Verslag werksessie Cie Ruimte

| Betreft | Reconstructie Singelring fase 3 |
| Opdrachtgever | Gemeente Roermond |
| Datum | 11 oktober 2022 |

Bijlage 2: Rioleringsmaatregelen
Gemeente Roermond

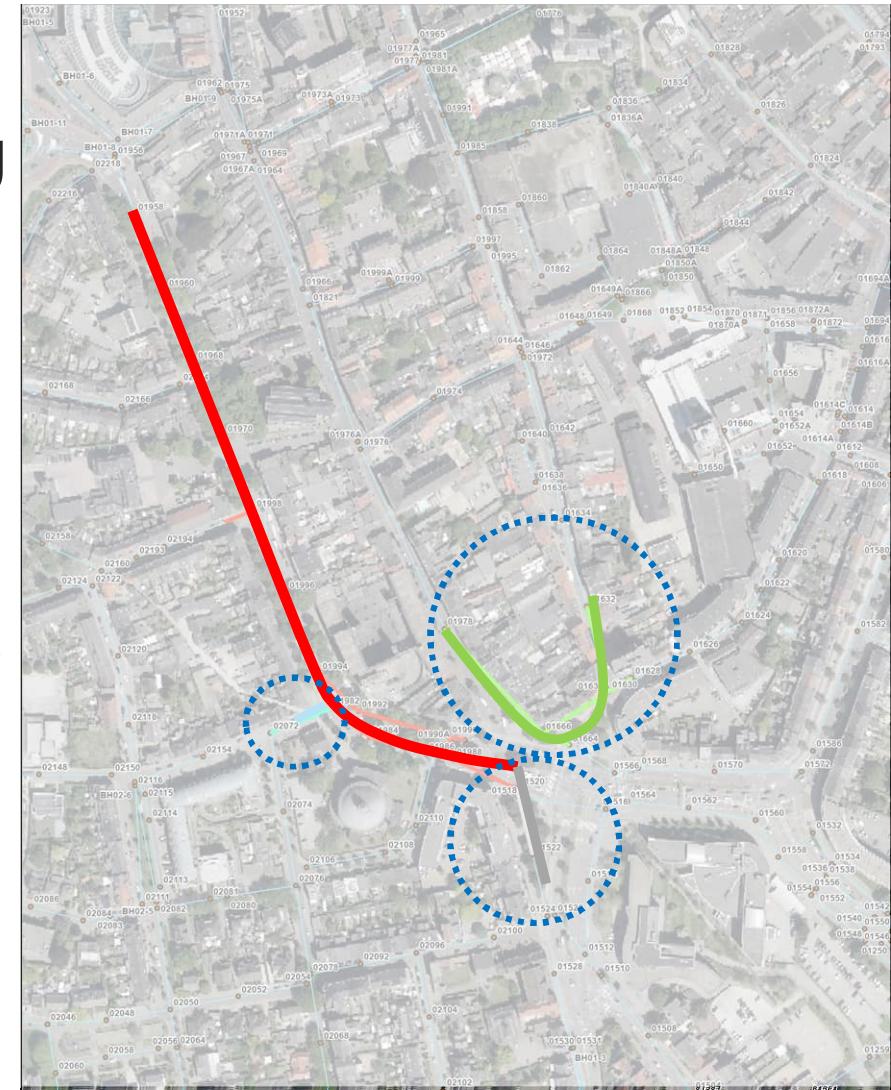
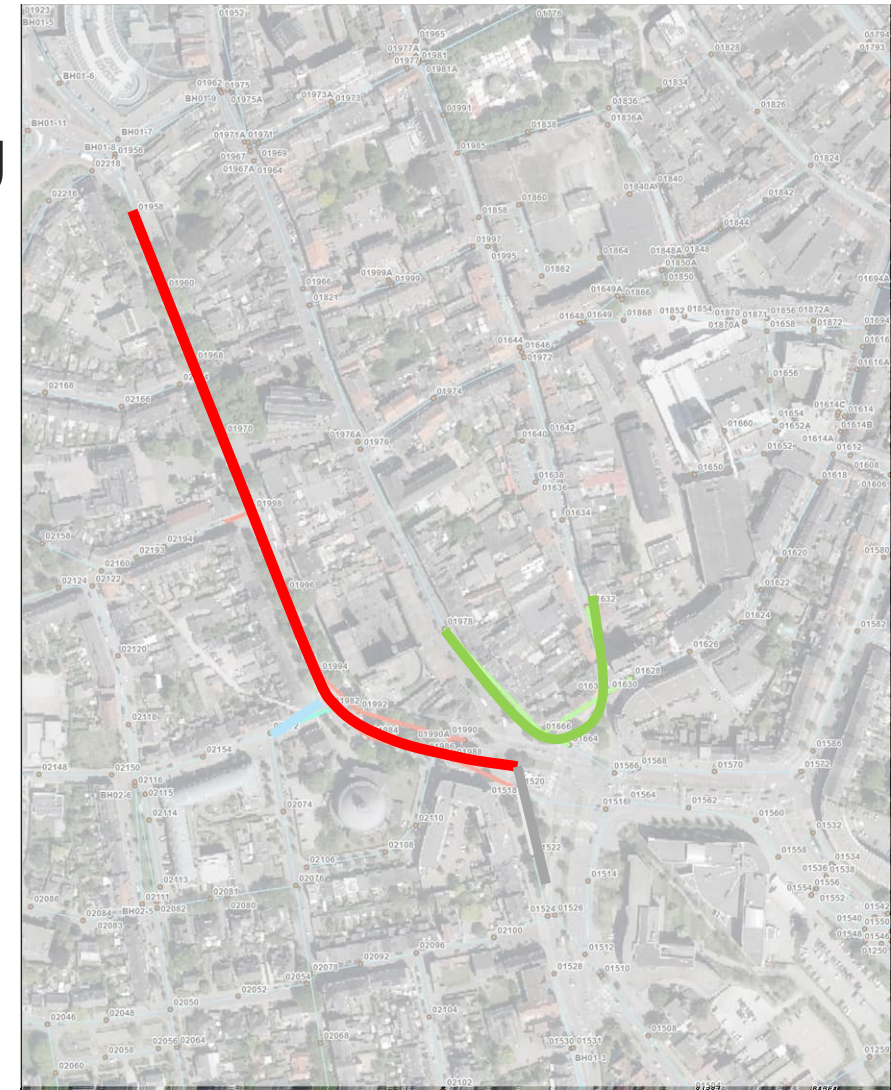
Rioolvervanging: In de Minderbroederssingel is de vervanging een technische opgave vanuit de rioolinspecties. De uit de rioolinspectie naar voren gekomen eveneens technisch noodzakelijk te vervangen rioldelen (o.a. Kapellerpoort, Zwartbroekplein/Graaf Reinaldstraat, Schuitemberg/Zwartbroekstraat) zijn opgenomen tot aan met een logische overgang van werkzaamheden (put).

Hemelwaterinfiltratie: De hemelwaterinfiltratie was in de Visie van 2009 nog niet opgenomen maar is als gevolg om maatregelen te treffen tegen de verdroging van de bodem hieraan toegevoegd. Uit onderzoek is gebleken dat de ondergrond geschikt is om water te infiltreren. De kosten hiervan zijn niet opgenomen in de bedragen die op de investeringsplanning staan. Wat is de impact van infiltratie voor het nieuwe hoofdriool, zowel in positieve als negatieve zin. En heeft dit ook nog impact op de delen die helemaal buiten de plangrenzen vallen?

→ *Beperken we ons binnen dit project tot vervanging van riolering van de Minderbroederssingel of nemen we nu ook al de extra delen hierin mee?*

→ *Beperken we ons binnen dit project tot vervanging van riolering van de Minderbroederssingel of nemen we nu ook al de andere genoemde delen hierin mee?*

→ *Willen we vanuit de thema's klimaatadaptatie, duurzaamheid en milieu extra ondergrondse maatregelen nemen en hier budget voor ter beschikking stellen?*

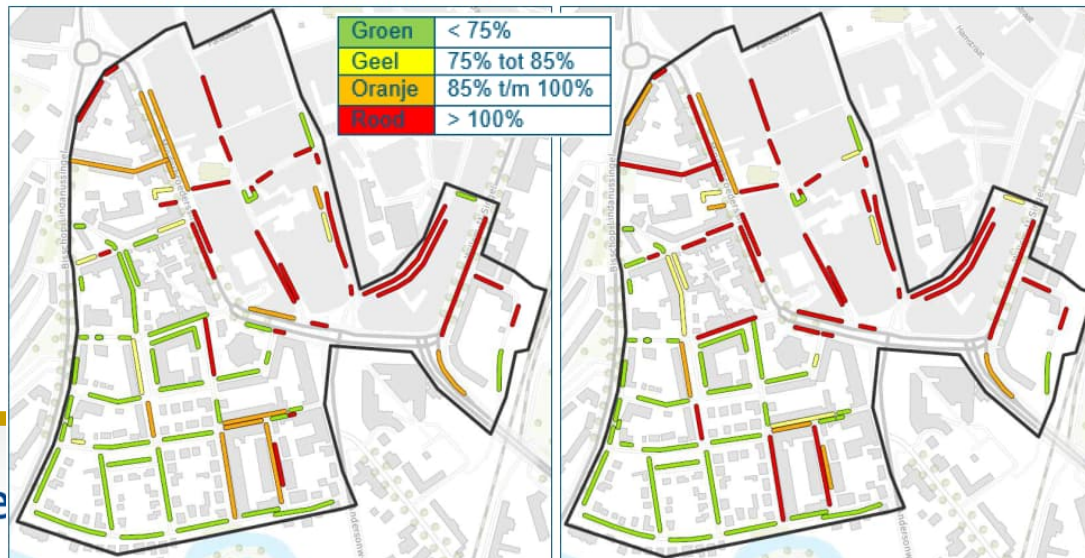
Ten aanzien van de parkeercapaciteit wordt opgemerkt dat we goed moeten nadenken wat we als overheid weghalen als je geen nieuwe alternatieven biedt. Creëren we daarmee elders problemen? Daarom is er nieuw onderzoek gedaan om een goede O-situatie in beeld te hebben. Uit het gehouden parkeeronderzoek wordt geadviseerd om het aantal van 73 parkeerplaatsen te handhaven gezien de grote parkeerdruk langs de Singelring.

Extra groen ten koste van parkeren aan één zijde is een optie, maar met welke afname aan parkeerplekken is het nog acceptabel? Dit zou inzichtelijk moeten zijn ten behoeve van het maken van een keuze. Mogelijk kan de toepassing van geveltuinen ook nog bijdragen aan vergroening. Aandachtspunt is dat voorkomen moet worden dat illegaal wordt geparkeerd aan een zijde waar dat niet is toegestaan (voorbeeld Singelring-Oost), mocht parkeren aan één zijde worden opgeheven. Als het aantal parkeerplaatsen wordt verminderd dan moet aangegeven worden wat de consequenties zijn, uitgesplitst in aantallen en waar gaan de auto's dan parkeren?

→ *Accepteren we minder parkeerplaatsen langs de Minderbroederssingel dan nu om zodoende te zorgen voor een duurzame standplaats van de (nieuwe) bomen en evt. toevoegen extra groen?*

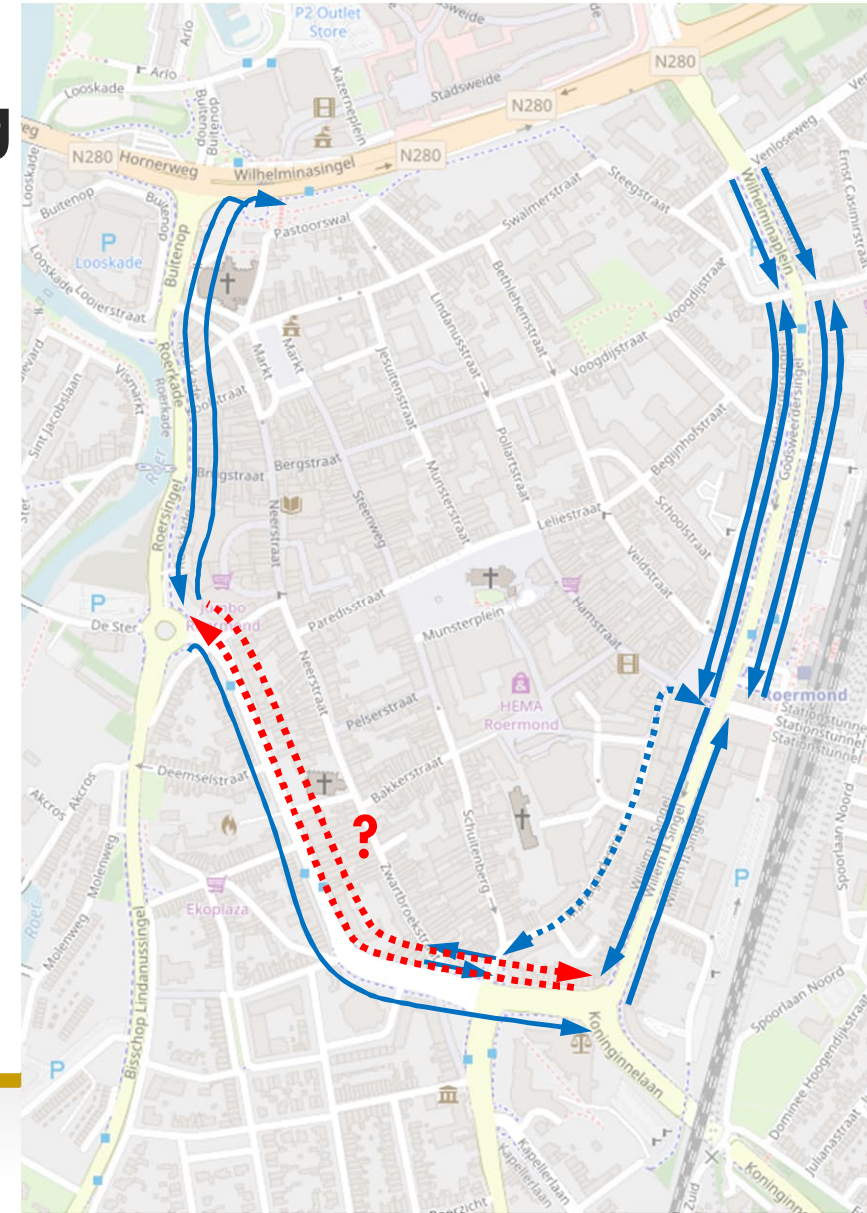
Het besproken knelpunt is herkenbaar en lijkt inderdaad moeilijk optimaal op te lossen. De beoogde oplossing valt echter buiten de plangrenzen, maar lijkt wel de inhoudelijk beste oplossing. Echter vergt deze ook behoorlijke ingrepen in de openbare ruimte. Tijdens de werksessie wordt aangegeven dat de oversteek bij de Molenstraat aangepast moet worden.

→ Nemen we de aanpassing van de oversteek Molenstraat mee in dit project?

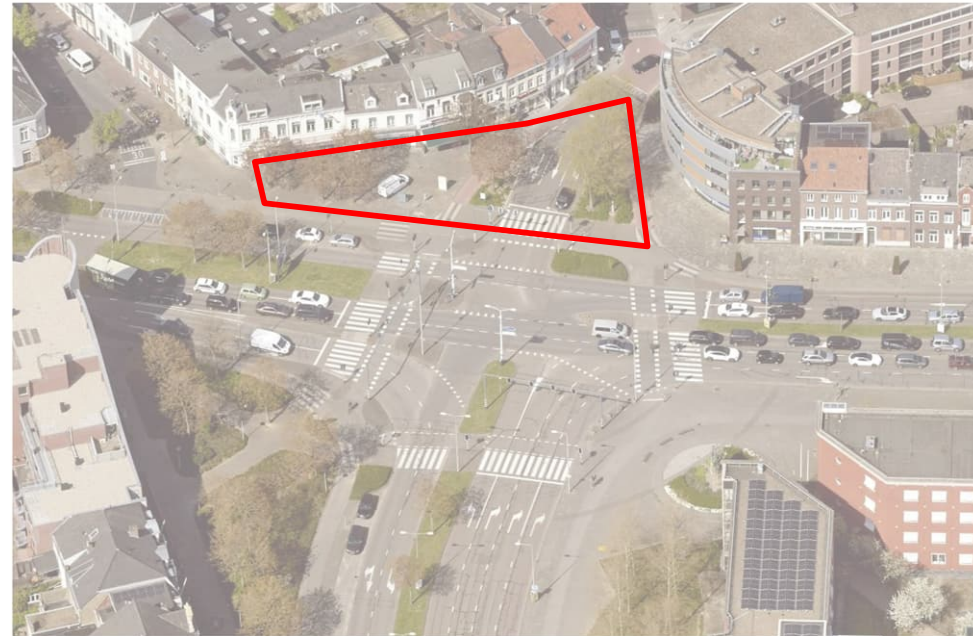
De positie van de bomen is ook reeds aan bod gekomen bij profielen en parkeermogelijkheden. Dat de huidige bomen niet optimaal groeien is in het straatbeeld o.a. herkenbaar aan de hoge standplaats en wortelopdruk. Nieuwe bomen zijn echter altijd kleiner als deze worden aangeplant en hebben minder impact op bijv. het tegengaan van hittestress. Kun je grotere bomen plaatsen om dit een beetje te compenseren?

De kaderstellende vraag heeft in eerste instantie betrekking op de vraag of men in kan stemmen met het kappen van bomen. Welke bomen en het boomformaat van terug te plaatsen bomen is onderwerp van de ontwerpfase. Maar gedacht wordt aan een ietwat groter formaat dan gebruikelijk, dat is bij bijvoorbeeld de Kapellerlaan ook toegepast. In de groenvisie is aangegeven dat er een bomenstructuur moet komen in de Zwartbroekplein, Willem II singel en Kapellerpoort.

→ Blijft het uitgangspunt dat er na reconstructie een duurzame bomenstructuur van vrij uitgroeiende bomen is die (minstens) 80 jaar vitaal zijn langs de volledige Singelring?

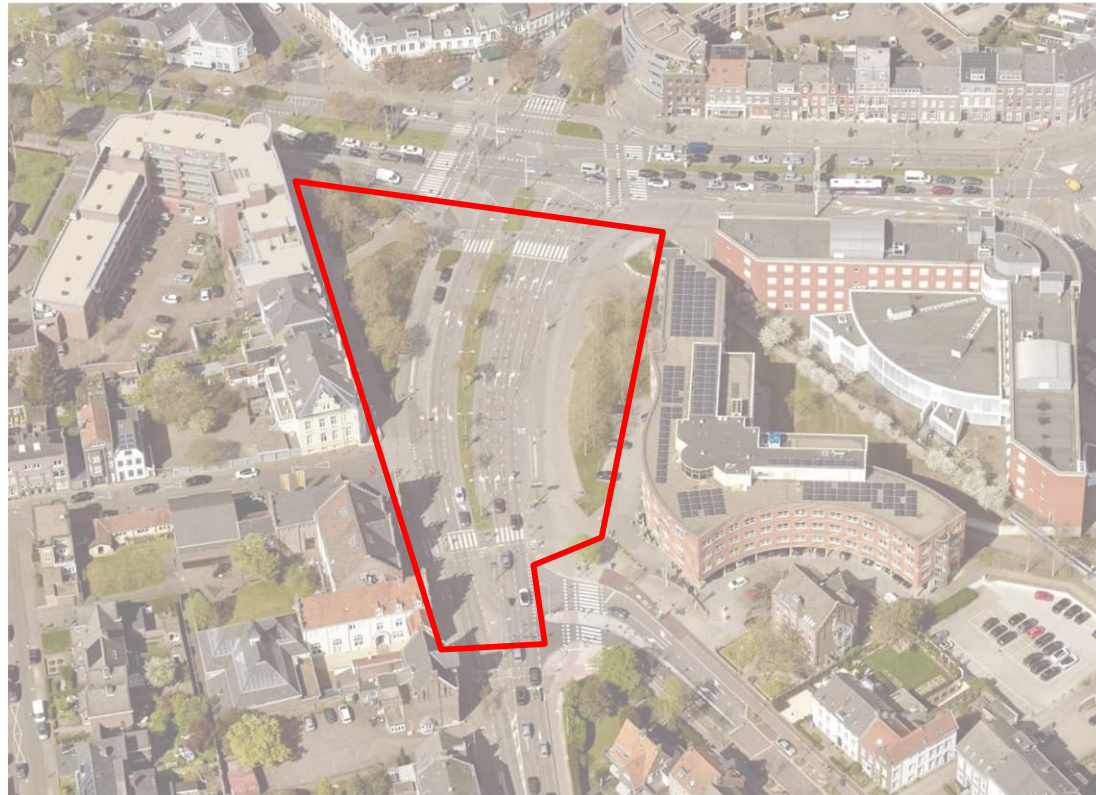
Kapellerpoort als eenheid beschouwen met Singelring en Kapellerlaan, om te voorkomen dat dit deel tussen wal en schip valt. Relatie met de Kapellerlaan, de kapel en met het Cuypershuis wordt ook gezien. Het opnemen van dit onderdeel in de projectscope wordt positief ontvangen.

→ *Dient de Kapellerpoort onderdeel te worden van deze herinrichting met een vergelijkbare kwaliteit van inrichting als de Singelring en Kapellerlaan?*

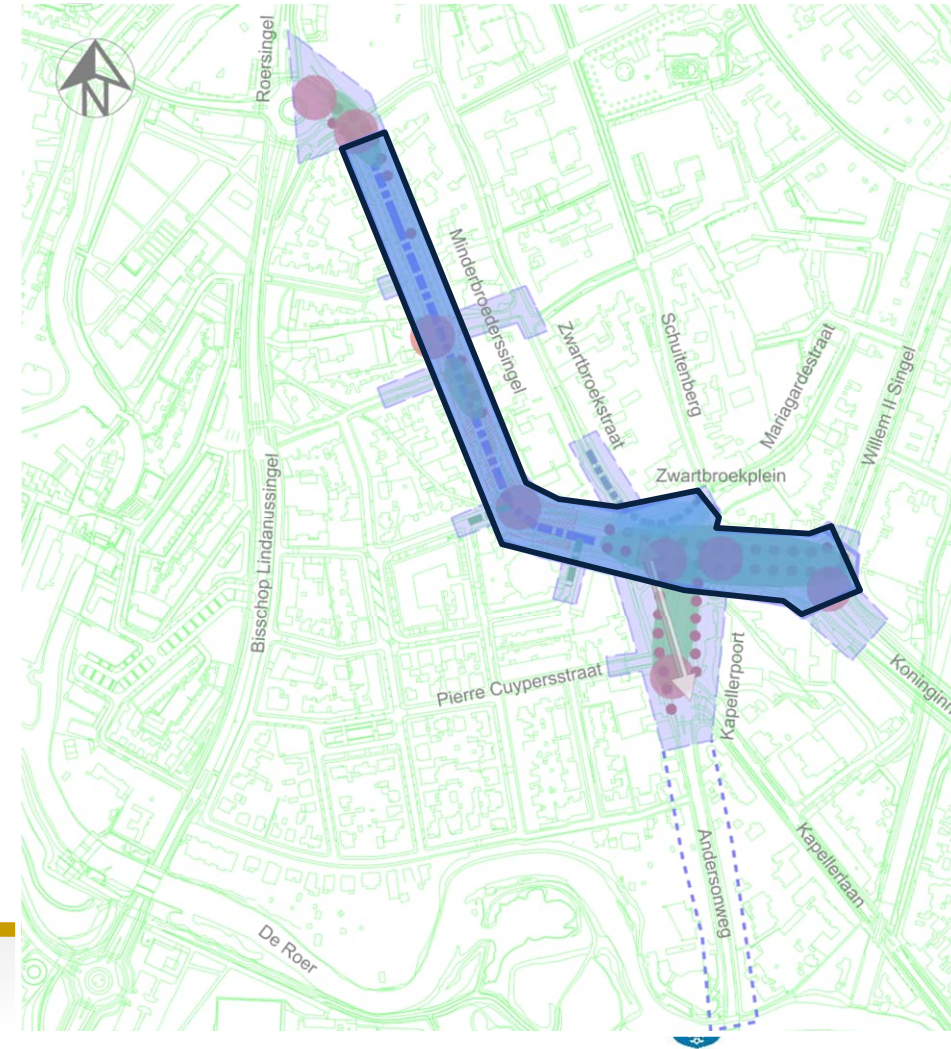
Peregrinus Vogelstraat wel meenemen om opwaardering richting de binnenstad te realiseren, maar onverstendig om aan de zijde van de brandweer nu te investeren. Het is wenselijk om eerst meer duidelijkheid te krijgen wat met de brandweerkazerne gaat gebeuren.

→ *Moet deze plek gezien worden als plein langs de Singelring / poort naar de binnenstad en als zodanig ingericht worden met de bijbehorende kwaliteit?*
